## Information urgente de sécurité

### Application StealthStation™ S8, version 1.3.0 et 1.3.2 (référence du logiciel : 9735762)

Application logicielle StealthStation™ S8 - Informations sur l'orientation de la navigation mal affichées et message contextuel manquant

Référence Medtronic : FA1442

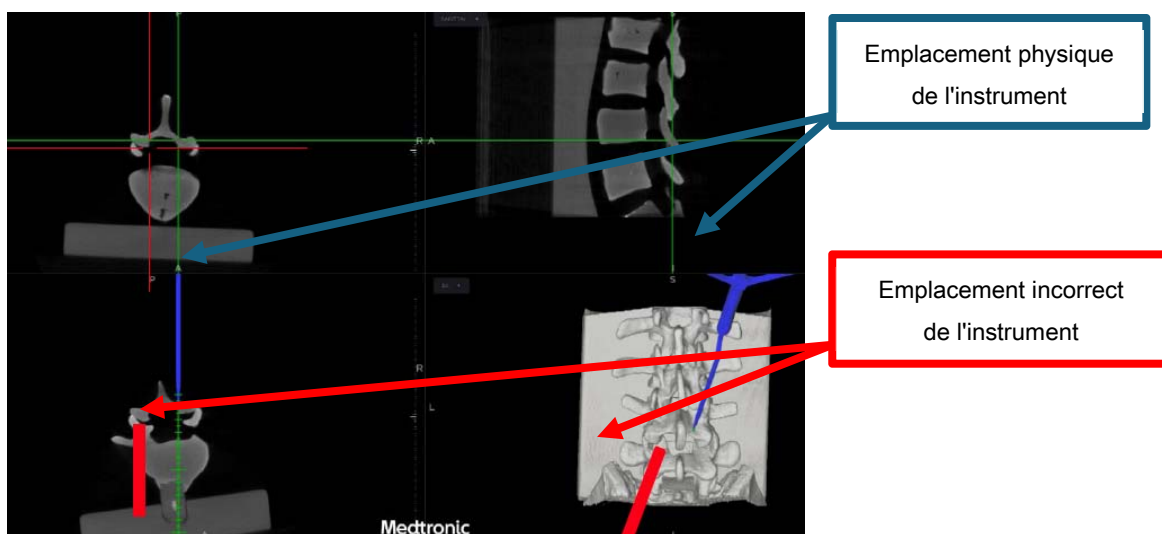
Lorsque des clichés radiographiques sont pris latéralement avec un amplificateur de type *Ziehm Vision FD Vario 3D C-arm*, les informations sur l'orientation de la navigation apparaissent à l'envers sur l'écran du système de navigation StealthStation™ S8.

- Les informations sur la navigation s'affichent avec une rotation de 180 degrés autour de l'axe supérieur/inférieur (S/I), avec l'axe gauche/droite (G/D) et l'axe antérieur/postérieur (A/P) apparaissant en miroir.
- L'orientation de l'image de l'examen et les informations d'indication liées aux examens restent correctes.
- Notez que cette anomalie n'a d'impact que sur les systèmes de navigation StealthStation™ S8 sur lesquels le kit d'interface d'un amplificateur de type Ziehm Vision FD Vario 3D C-arm,

La **Figure 1** affiche un exemple de l'anomalie d'orientation de la navigation. L'instrument et la ligne bleu représentent l'emplacement physique de l'instrument ; les segments rouges représentent l'orientation incorrecte de la navigation avec des clichés latéraux provenant de l'amplificateur de type *Ziehm Vision FD Vario 3D C-arm*. Il est à noter que pour que le Ziehm Vision FD Vario 3D C-arm soit activé pour la navigation, il faut installer et calibrer le kit d'interface du Medtronic Ziehm Vision FD Vario 3D C-arm, 9734486, avec le traceur Medtronic, référence : 9734613, sur le Ziehm C-arm.

**Recommandation de Medtronic :** si vous utilisez le système StealthStation™ S8, version logicielle 1.3 ou 1.3.2, ne choisissez pas l'orientation latérale sur l'amplificateur de type Ziehm Vision FD Vario 3D C-arm.

Figure 2. Message contextuel

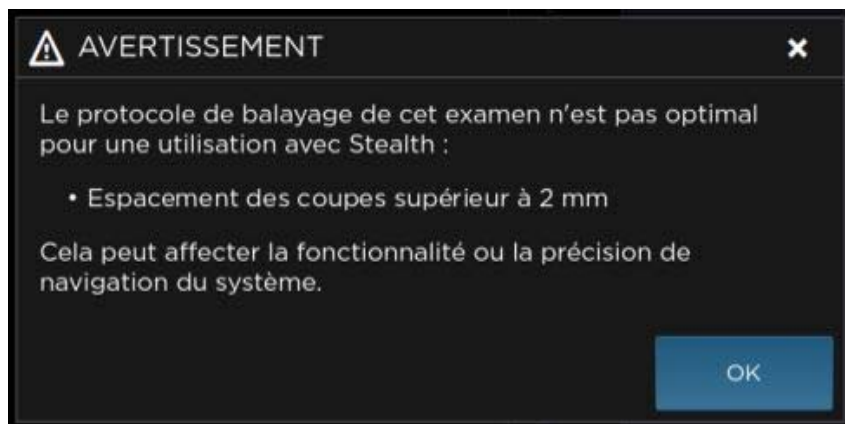
Lors de l'utilisation des clichés de scanner + fluoroscopie avec une épaisseur d'espacement entre les coupes supérieures à 2 mm, le système n'affiche pas de notification indiquant que l'espacement entre les coupes n'est pas optimal. La navigation reste cependant correcte dans cette situation.

La **Figure 2** illustre le message contextuel qui devrait s'afficher pour les clichés de scanner + fluoroscopie lorsque l'espacement entre les coupes d'imagerie est supérieur à 2 mm.

**Recommandation de Medtronic :** les utilisateurs doivent respecter les protocoles d'imagerie de Medtronic (protocole Spine B, *Imaging protocols for navigated procedures* [Protocoles d'imagerie pour les procédures de neuronavigation], référence du document 9732379) afin de s'assurer que les clichés utilisés pour une procédure chirurgicale du rachis avec le système StealthStation™ S8 répondent aux exigences de l'examen.
